東丸（三の丸）土壌園路等設計（報告）

1. 基本設計からの変更点

【A 地点】

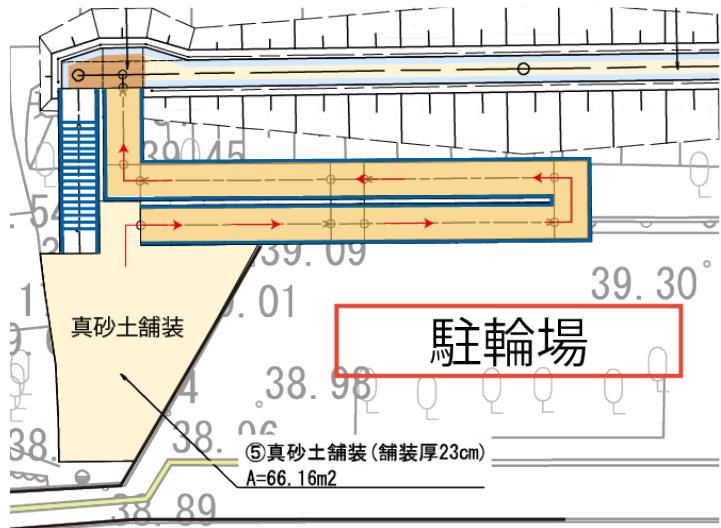
- ・「仙台市ひとにやさしいまちづくり条例施設整備マニュアル」を参考にスロープの勾配を決定。
- ・A 地点では、基本設計時の形状で勾配を反映させると、折り返し回数が増える計算となつたため、第 17 回委員会でのご意見（駐輪場の裏にスロープを伸ばす考え）を参考に、形状を修正した。駐輪場への影響もなく、必要な勾配と距離を確保できる。また、スロープの形状変更に伴い、階段とスロープの位置を入れ替えた。既存の歩道からスロープの入り口までのスペースは、通行しやすいよう舗装する。
- ・B 地点でも同様に、基本設計時の形状に勾配を反映させると、距離が足りなくなるため形状を変更した。既存の駐車場に影響はないが、土壌の説明版の位置をずらす必要がある。また、車両がスロープへ接触しないよう、車止めを設置し安全性を確保する。また、B 地点は盛土状のスロープを予定していたが、アルミ製に変更する。

② 手すりの設置

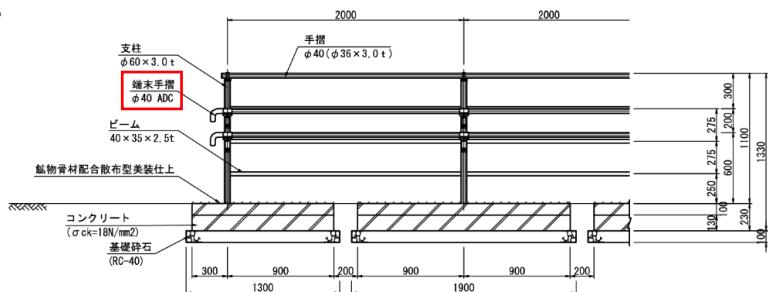
- ・「仙台市ひとにやさしいまちづくり条例施設整備マニュアル」を参考に、園路上の安全策とスロープ策の内側に手すりを設置する。

土壘の上端（スロープC地点付近）

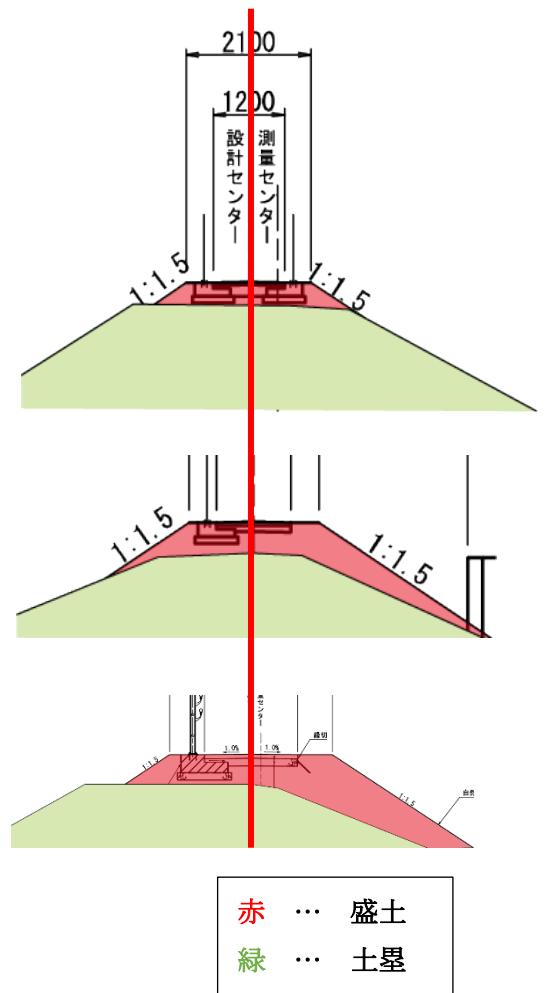
- ・土壘の形状は一定ではないため、設計のセンター線が真ん中を通らない箇所があり、幅や上面の高さも一定ではなく、部分的に盛土が厚くなる。特に、土壘の南側は、博物館側の斜面の形状が不明瞭であるため斜面に大きく盛土を施す必要がある。
